Tilsynsrapport til offentliggørelse

Miljø og produktion
J.nr. 2021 - 39896
Ref. eiren/mapou/lonni
Dato: 28. juli 2026

Virksomhedens navn	Audebo Miljøcenter
Virksomhedens adresse	Hagesholmvej 7, 4520 Svinninge
CVR nummer	13507406
Virksomhedstype	Hovedaktivitet: 5.4 Deponeringsanlæg >10 t/dag eller kap. >25.000 t Biaktiviteter: 5.3b Nyttiggørelse eller en blanding af nyttiggørelse og bortskaffelse af ikke-farligt affald, hvor kapaciteten er større end 75 tons/dag, og hvorunder en eller flere af følgende aktiviteter finder sted, dog undtaget aktiviteter omfattet af Rådets direktiv 91/271/EØF om rensning af by spildevand: i) Biologisk behandling ii) Forbehandling af affald med henblik på forbrænding eller medforbrænding ii) Behandling af slagger og aske. iv) Behandling i shreddere af metalaffald, herunder affald af elektrisk og elektronisk udstyr og udrangerede køretøjer og deres komponenter. (s) K212 Anlæg for midlertidig oplagring af ikke-farligt affald eller affald af elektrisk og elektronisk udstyr forud for nyttiggørelse eller bortskaffelse med en kapacitet for tilførsel af affald på 30 tons om dagen eller med mere end 4 containere med et samlet volumen på mindst 30 m³.

Figur 7. Pladsens østlige side. Affald udenfor pladsen, manglende hegn. Placering af intern kanal markeret med blå.

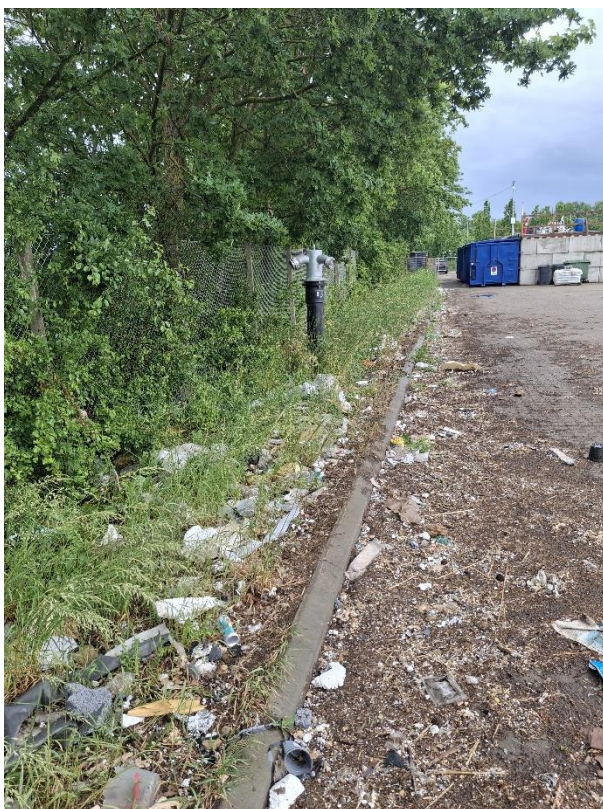
Affaldshåndteringspladsens østlige side grænser op mod en intern kanal. Pladsen som ses på figurer 6 og 7 er delvist afskærmet med "betonklodser", men en stor del af pladsen mod den interne kanal står "åben".

Virksomheden oplyste, at det er planlagt etablering af hegn rundt om pladsen. Miljøstyrelsen forventer at indskærpe vilkår 13.3 om indretning samt vilkår 2.7 og vilkår 2.8 om hegn i revideret miljøgodkendelse af 30. september 2005.
